**0010** Informativa per il servizio tecnico

Oggetto:	<b>61-52252-00</b>
Marca:	Mitsubishi
Tipo:	L200 TD, L300 TD, L400 TD, Pajero TD, Space Gear TD
Motorcode:	4D56T, 4D56TD

### Variazione : annullamento e sostituzione della guarnizione testata motore (TC) 61-52252-00 e delle corrispondenti serie motore completa e serie smerigliatura

Fig. 1\_61 -52252-00 (TC vecchio tipo)

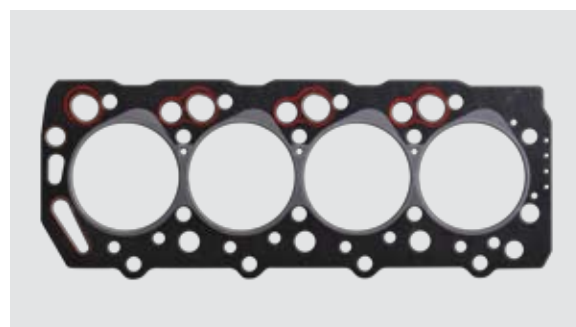
Nei motori Mitsubishi 4D56T e 4D56TD sono state apportate le seguenti modifiche per migliorare il ciclo di vita dei motori ad alta potenza:

→ La versione in grafite della TC **ZKD 61-52252-00 (OE n. MD112531)** viene sostituita dalla versione in AFM **61-52252-30 (OE n. MD302892)**.

→ Inoltre vengono offerti i seguenti valori di riparazione (anche per la versione in AFM):

<b>61-52252-10</b>	<b>OE Nr. MD302890</b>
<b>61-52252-20</b>	<b>OE Nr. MD302891</b>
<b>61-52252-40</b>	<b>OE Nr. MD302893</b>
	(sovrasspessore con 1,6 mm)
